2025 年 5 月

株式会社ミスミ
日本企業体
ME 事業グループ
新領域開発グループ

「ホース用継手 おねじニップル」仕様変更のご案内

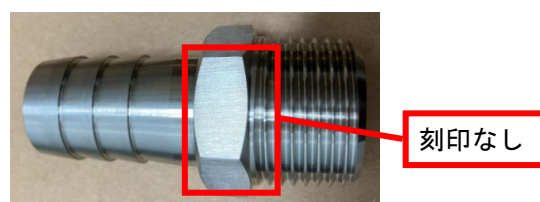
タイプ	変更内容	変更前	変更後
HOSNS/SL-HOSNS/ SH-HOSNS/SHD-HOSNS	外観 (六角ナット部)	刻印あり	刻印なし

＜外観変更詳細＞ （写真：ホース用継手 おねじニップル 六角ナット部）
